**Всемирный форум для согласования
правил в области транспортных средств**

**Доклад Рабочей группы по общим предписаниям,
касающимся безопасности, о работе ее 109-й сессии
(29 сентября – 2 октября 2015 года)**

Добавление 1

Проект поправок серии 07 к Правилам № 107 (пункт 6) (заменяет документ ECE/TRANS/WP.29/GRSG/2015/32)

Рис. 10
Расстояния для огневого испытания № 2

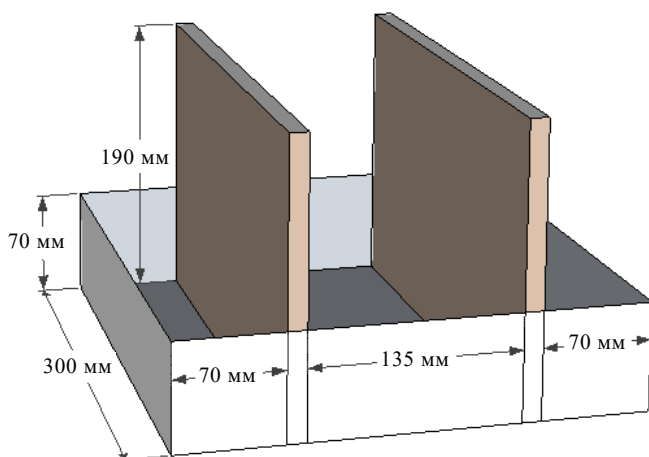
1.10.2 Квадратные поддоны для пожара пролива с негорючими плитами и прямоугольные поддоны для пожара пролива размещают согласно сценариям испытаний, указанным в добавлениях 2–4. На рис. 10 показаны соответствующие размеры для огневого испытания № 2. Огневое испытание проводят перпендикулярно длинному краю испытательного устройства.
